日本原燃(株)社長 増田尚宏様

提出団体 六ヶ所村の新しい風（青森県）共同代表 遠藤順子
花とハーブの里（六ヶ所村）代表 菊川慶子
豊かな三陸の海を守る会（岩手県宮古市）事務局長菅野和夫
三陸の海を放射能から守る岩手の会（岩手県盛岡市）世話人永田文夫

六ヶ所再処理工場アクティブ試験等に関する質問書（案）

* 3－2) プレート間地震（Mw9.0）時 日本原燃基準地震動 Ss（700 ガル）と敷地解放基盤表面の入力地震動による応答スペクトル図 <90km 離れて 200 ガル（震度 5 弱）はありえない>

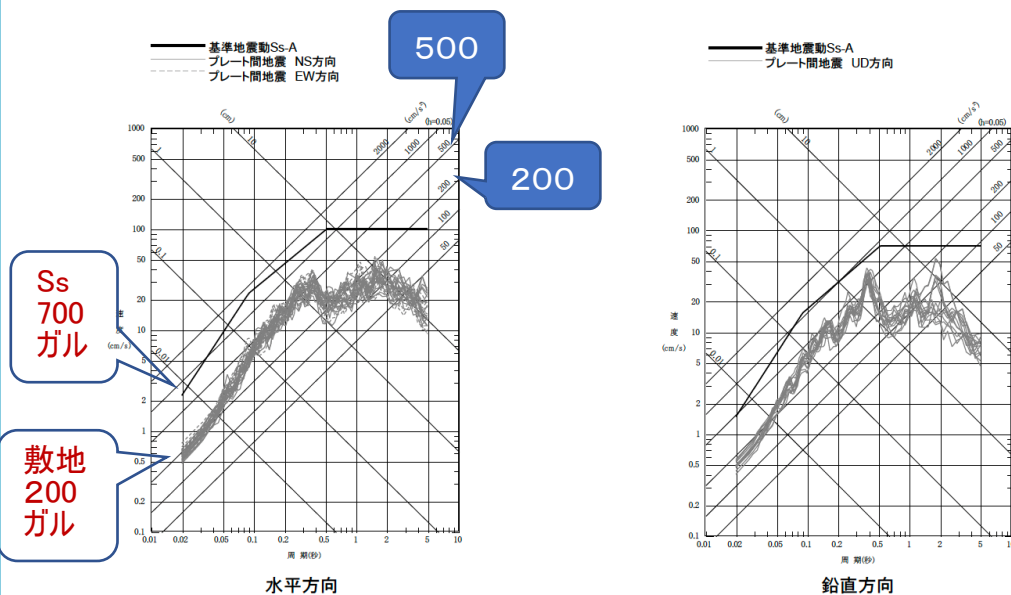
② 貴社が内閣府想定Mw9.1よりエネルギーが約3割低いMw9.0の巨大地震を想定し、想定震源から約90km離れた六ヶ所再処理工場敷地の入力地震動の応答スペクトル図を作成しました。この図では工場敷地における入力地震動の最大加速度は約200ガル（震度5弱）と読み取れます。3.11東日本大地震（Mw9.0）で震度6強を示した実測値24地点はいずれも震源から148～319km離れた地点でした。Mw9.0の震源から90km離れた六ヶ所工場敷地が約200ガルという想定は実測値と比べ明らかに過小評価ではありませんか。（応答スペクトル図の周期0.02秒の値約200ガルが工場敷地への入力地震動とみなせます。）ご見解をお願いします。* 3 - 2)

③ 貴社作成の想定巨大地震時の工場敷地内の応答スペクトル（敷地内約200ガル）の作成条件や方法を示して下さい。Mw9.1の内閣府と同条件で再度作成し見直すべきではないでしょうか。
